**MISSIONS D'EXPERTISE EN LIEN AVEC LA MISE EN  
ŒUVRE DE RESSOURCES DE SUBSTITUTION**

**Audit des études NAG (Nappes Alluviales  
de la Garonne) et avis sur les propositions finales**

**ANALYSE HYDROGÉOLOGIQUE**

| Version | Etat       | Date       | Rédigé par   | Vérifié par   |
|---------|------------|------------|--|---------------|
| 3       | Définitif  | 30/09/2012 | F. MOREAU  | R. BERTILOTTI |

Interprétation SAFÈGE - 7 terrains

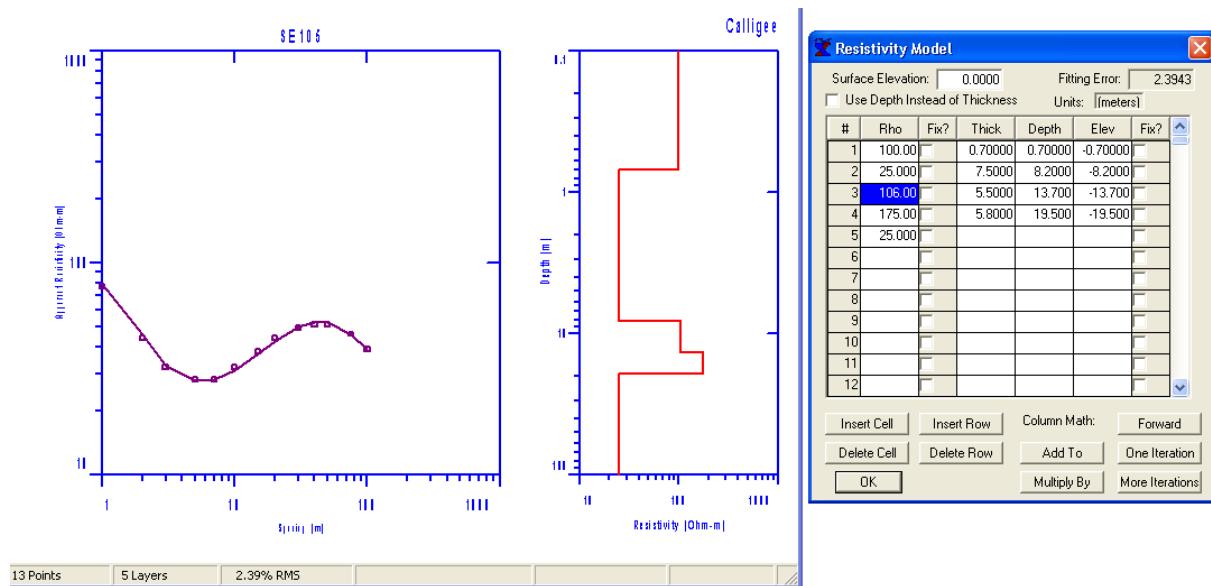
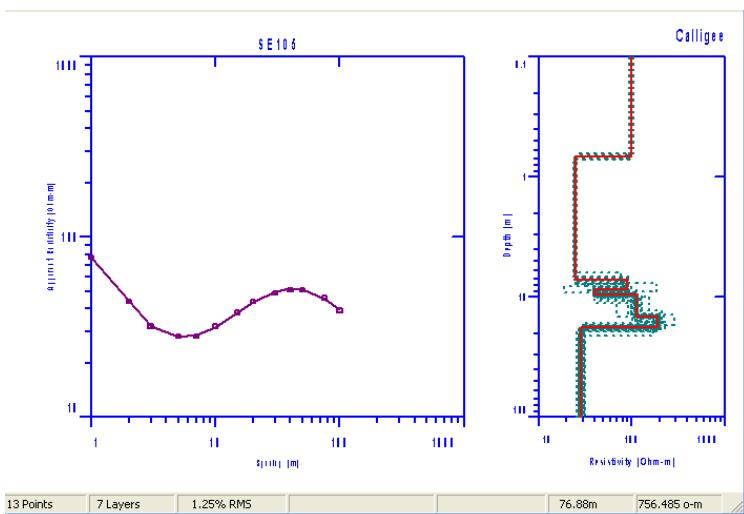
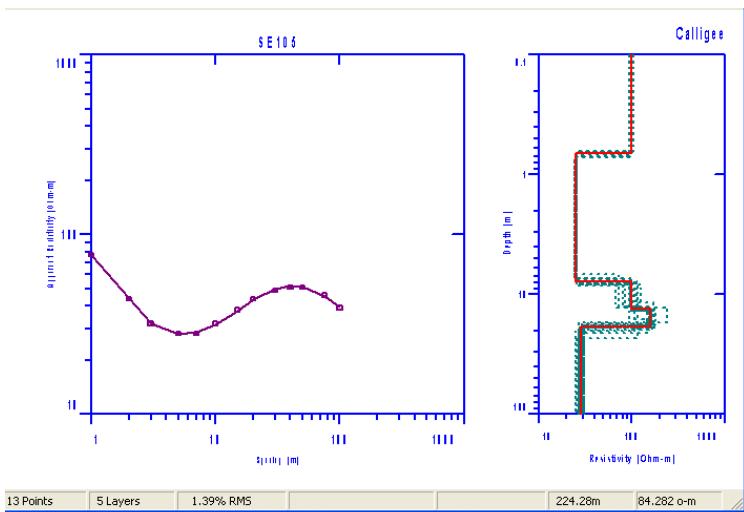
Au sondage SE 105, il n'est pas possible de visualiser des couches d'1 m d'épaisseur en profondeur, d'autant plus que le sondage électrique d'étalonnage n'est pas proche du forage. Un forage réalisé plus au Sud (827/8/138) révèle 4,5 m d'argiles recouvrant des sables et graviers. Un autre forage à l'Est (287/8/147) montre des limons, des argiles et des vases sableuses jusqu'à 7,5 m de profondeur sur des gravaux jusqu'à 19,5 m de profondeur, avant d'atteindre les marnes.

Les interprétations suivantes révèlent que des hypothèses différentes fournissent des résultats équivalents. Il est possible de simplifier sans difficulté la coupe géologique avec un modèle à 5

terrains : terrain peu épais de surface, argile de recouvrement, sables, graviers, argiles sous-jacents, et une erreur RMS faible.

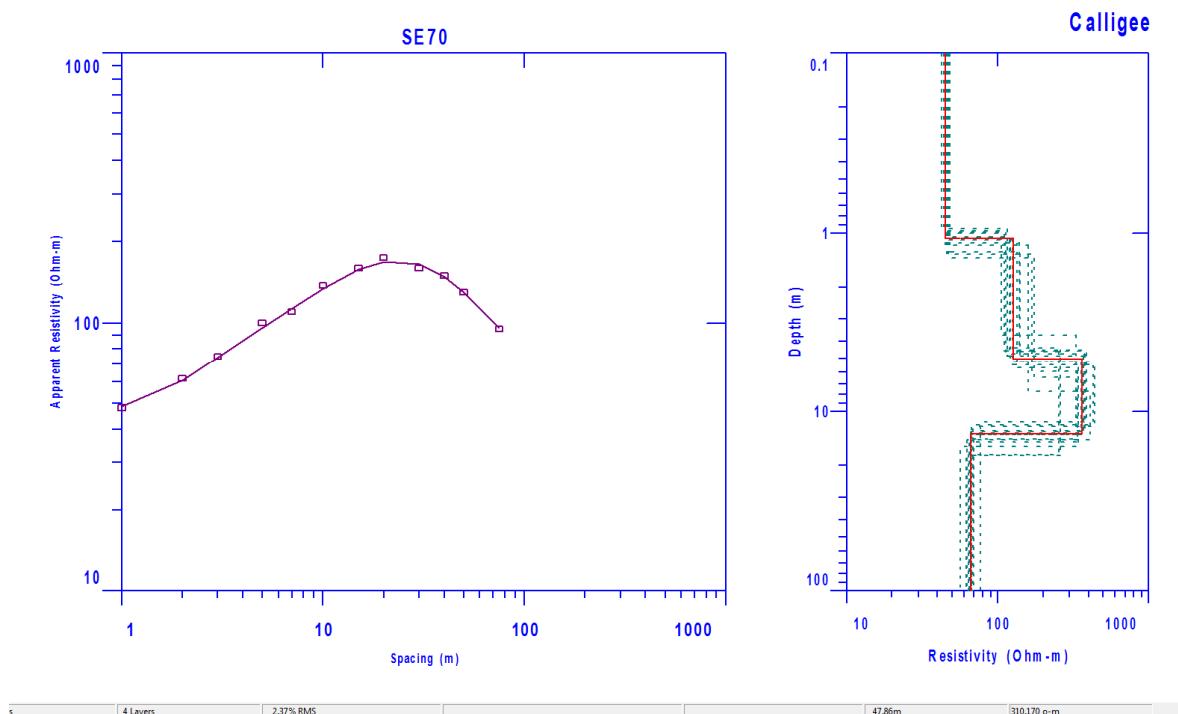
La courbe présentée du sondage SE 97 n'est pas la bonne. Rien ne justifie les résistivités de 25 et 10 ohms.m en tête, ni celles de 300 (très fortes) et 15 ohms.m (très faibles) en fin de forage. L'allure de la courbe est similaire à celle du sondage SE 105, et le sondage électrique n'est pas assez long pour connaître les résistivités des marnes.

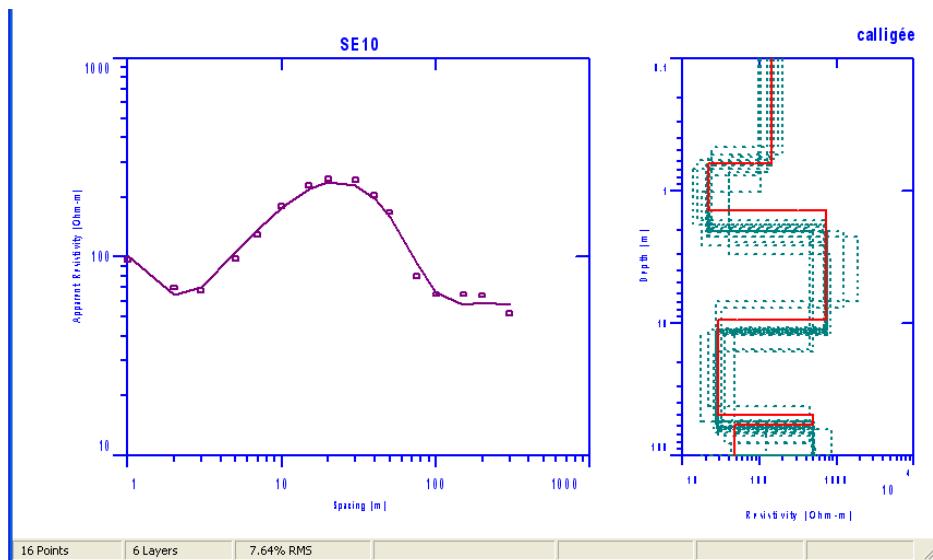
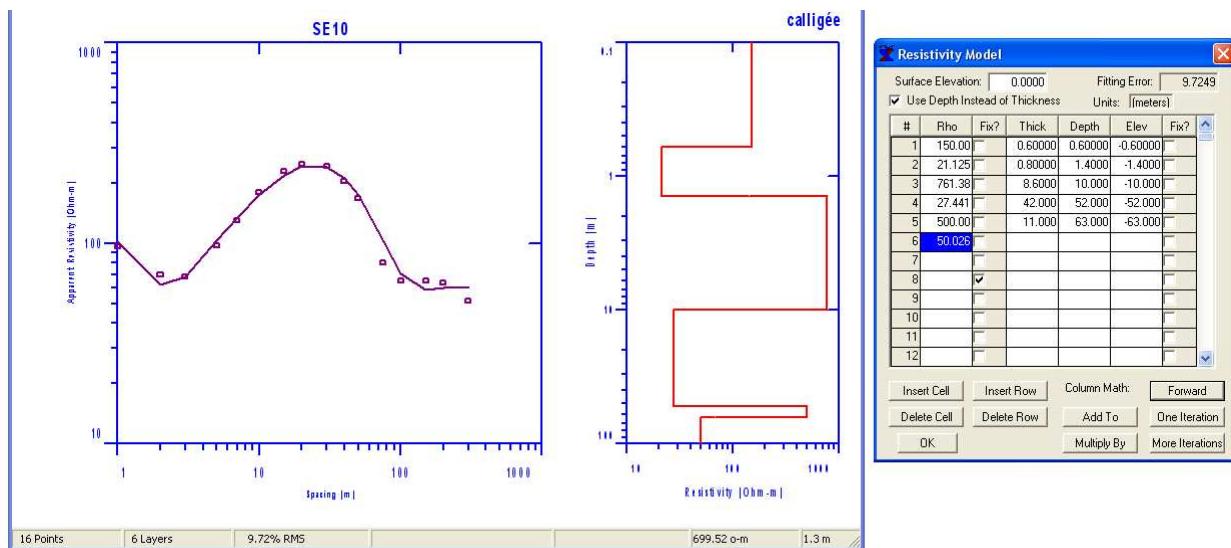
**De plus, aucune interprétation ne semble avoir été réalisée, puisque la légende signale des résistivités apparentes et non calculées.**

Comme pour les autres méthodes, il apparaît néanmoins que le site de Barsac-Podensac présente des résistivités apparentes plus fortes que sur celui de Podensac-Beautiran.

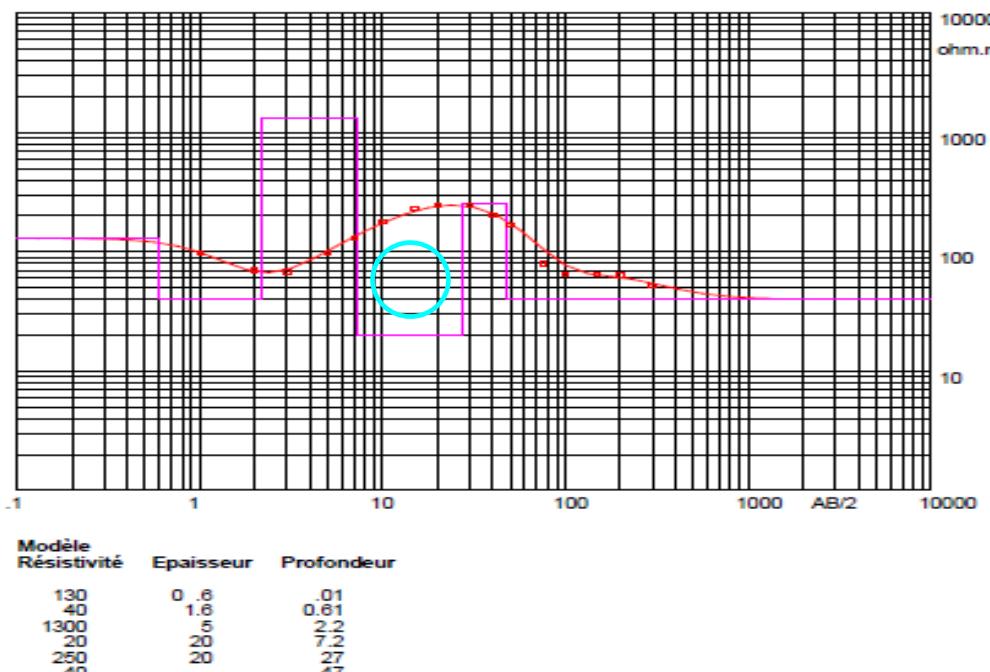
Le sondage SE 6 présenterait plus de graves que le sondage SE 4 ; les argiles y seraient plus conductrices et plus profondes.

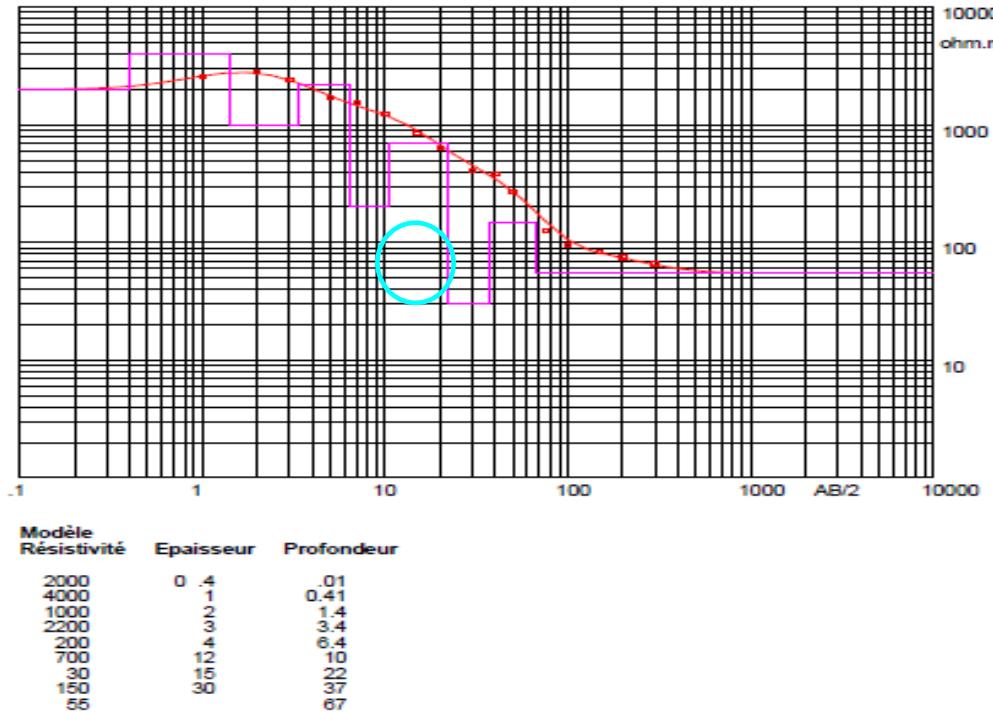
Au sondage SE 10, les graves seraient plus profondes, et beaucoup moins résistantes.
